# 改善箇所説明図

不具合発生箇所

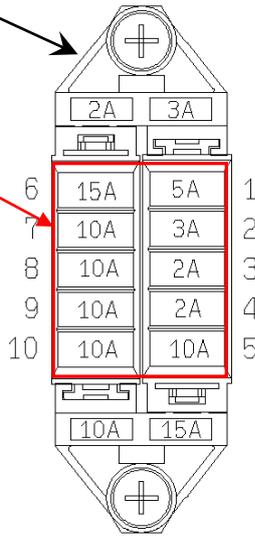
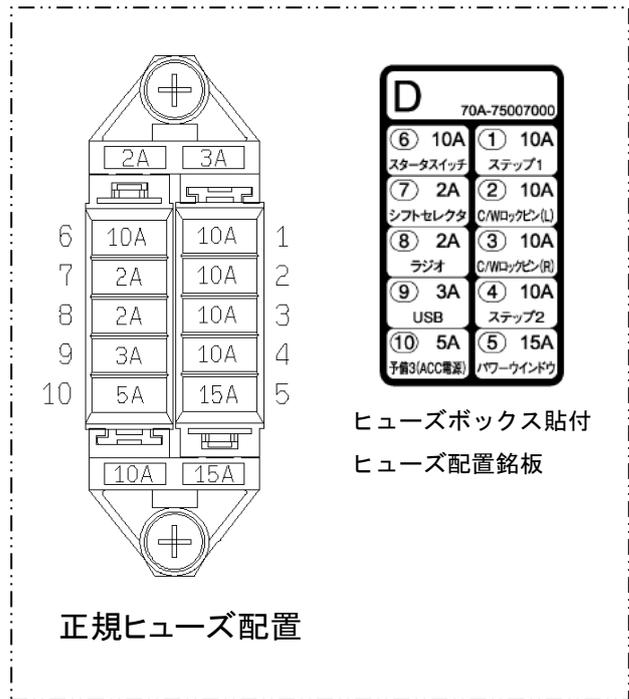
誤ヒューズ配置

クレーン車のヒューズボックスにおいて、ヒューズ挿入位置が間違っているものがある。そのため、ヒューズの規定容量と作業装置機器の定格容量があっていない状態となり、機器での電流値が定格容量を超えてもヒューズが切れず機器が破損し、最悪の場合、機器が発火し、火災に至るおそれがある。

正規ヒューズ配置

全車両、ヒューズの挿入位置を正規位置に修正する。また、作業装置機器を点検し破損している場合は新品に交換する。

識別：ヒューズボックス取付ねじに白色ペイントを塗布する。
